MINISTERO DELL'AMBIENTE E DELLA TUTELA DEL TERRITORIO E DEL MARE

COMMISSIONE TECNICA DI VERIFICA DELL' IMPATTO
AMBIENTALE - VIA E VAS

Parere n. 1468 del 17.04.2015

Progetto:	Autostrada Salerno- Reggio Calabria dal Km 108+000 (c) al Km 139+000 (Svincolo Lauria Nord incluso) – Macrolotto 2 – Composto dai seguenti lotti unificati: 1-2-3-4-5
Proponente:	ANAS S.p.A.

Variante Zona Taggine

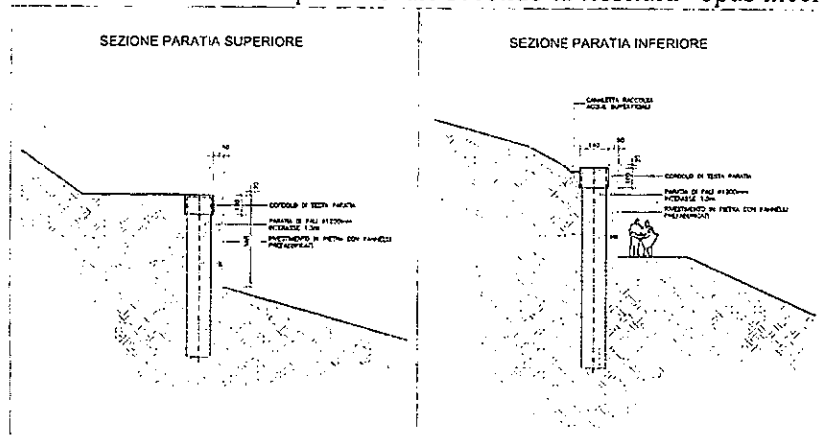
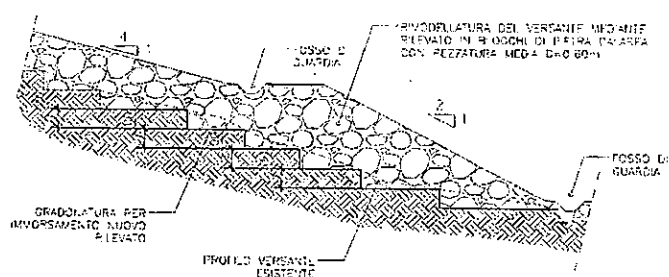
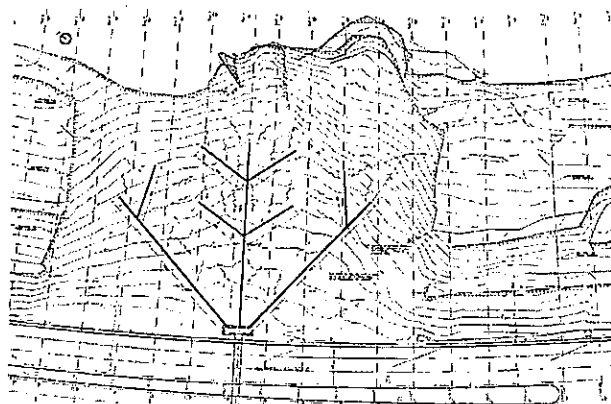
La galleria artificiale, in ragione dei vincoli di tracciato adottati sin dal progetto definitivo approvato in sede di VIA, sarebbe risultata "galleggiante" all'interno di un corpo di frana, di grandi dimensioni e notevole profondità. In tale difficile contesto, non risultando nelle facoltà del Contraente Generale imporre varianti di tracciato radicali, che potessero permettere di aggirare il perimetro dell'area franosa, i rischi connessi alla garanzia dell'integrità strutturale a lungo termine della galleria artificiale in funzione dei movimenti di versante registrati si ritenevano inaccettabili.

I dati del monitoraggio inclinometrico hanno evidenziato la sussistenza di superfici di scivolamento profonde, ubicate alcune decine di metri al di sotto del piano stradale, già note sin dalla fase di gestione dell'autostrada storica. I fenomeni franosi sono da ricondursi ad un vero e proprio scivolamento dei detriti di versante incoerenti lungo la superficie di contatto con i sottostanti depositi argillosi grigio scuri del Flysch dei Galestri

Le proibitive profondità delle superfici di scivolamento individuate al di sotto della quota stradale di progetto risultano tali da rendere inattuabili interventi di stabilizzazione nell'ambito dei limiti dell'intervento autostradale. Inoltre, la soluzione alternativa individuata, oggetto della presente variante, **"..non risolve definitivamente le problematiche del versante.."**

La realizzazione delle paratie di pali di grande diametro, posizionate in corrispondenza delle sezioni caratterizzate da maggior scavo, non risolve definitivamente i problemi di stabilità del versante. E' necessario approfondire le problematiche emerse sul versante e trovare le idonee soluzioni affinché si eliminino i rischi connessi all'esecuzione di opere strutturali in tale delicato contesto ed alla eliminazione del danno potenziale.
